福島第一原子力発電所 原子炉施設保安規定変更比較表

図156

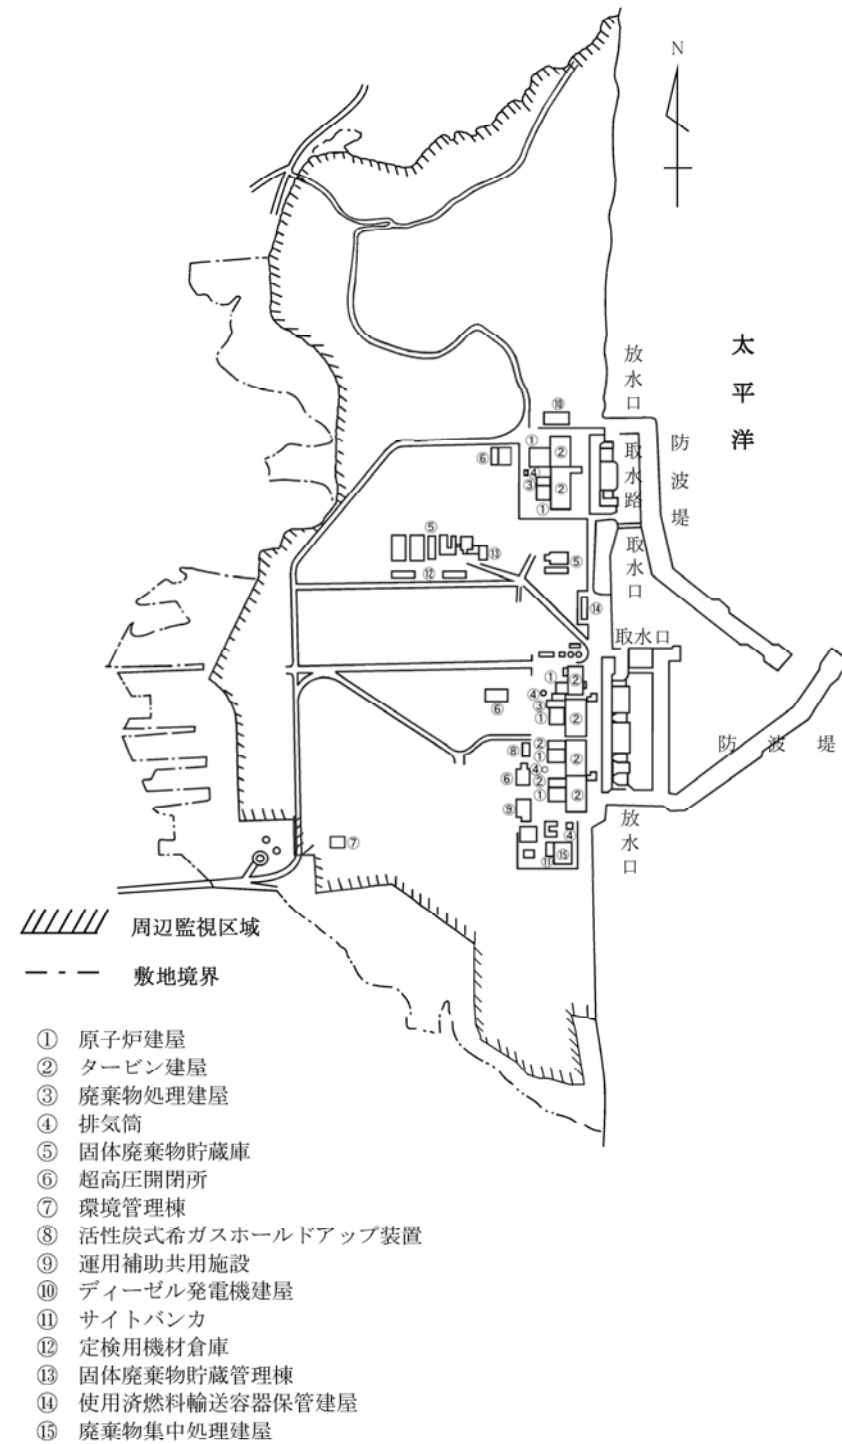
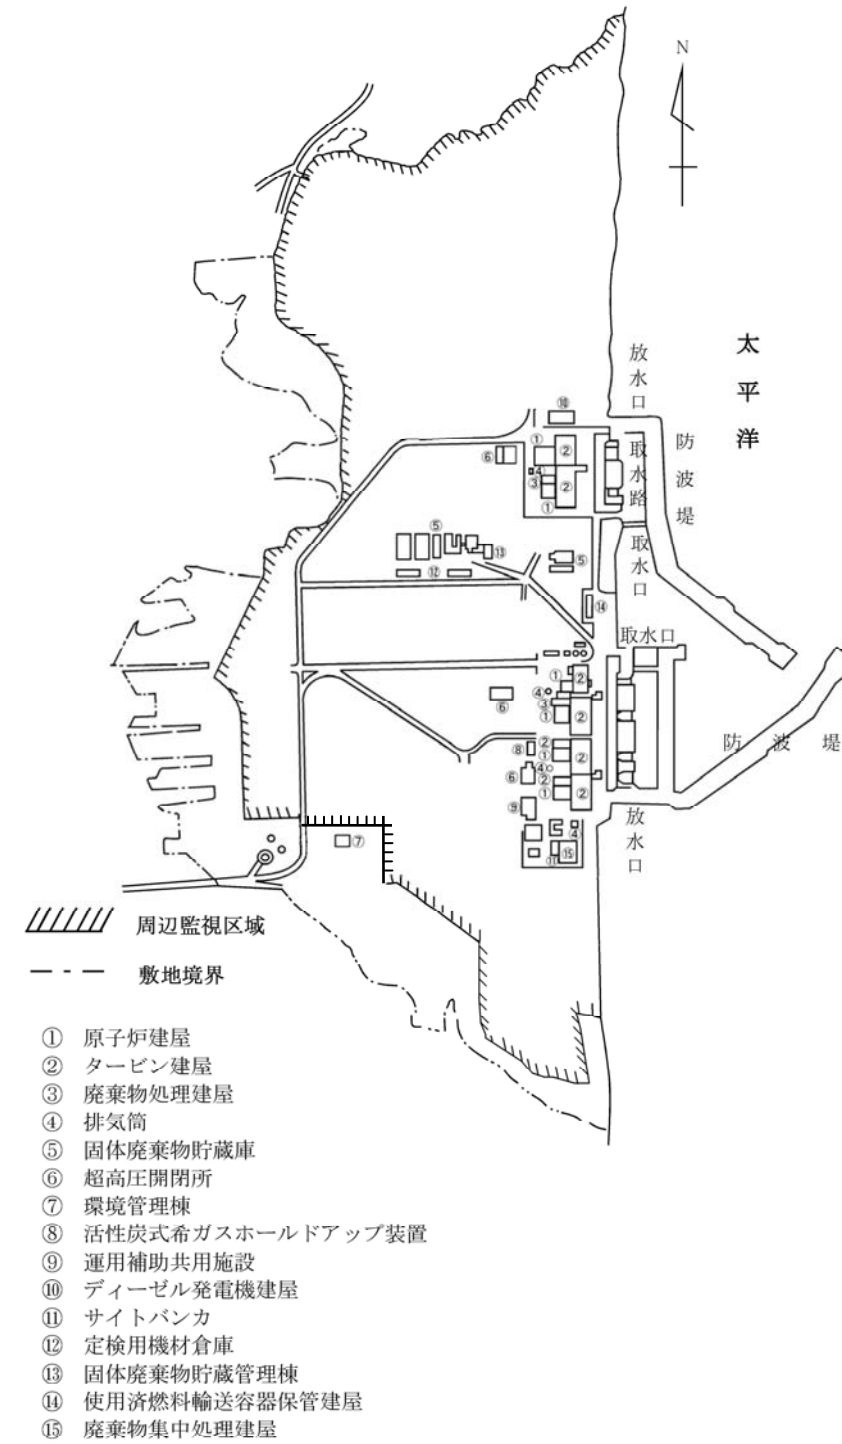
・記載の適正化
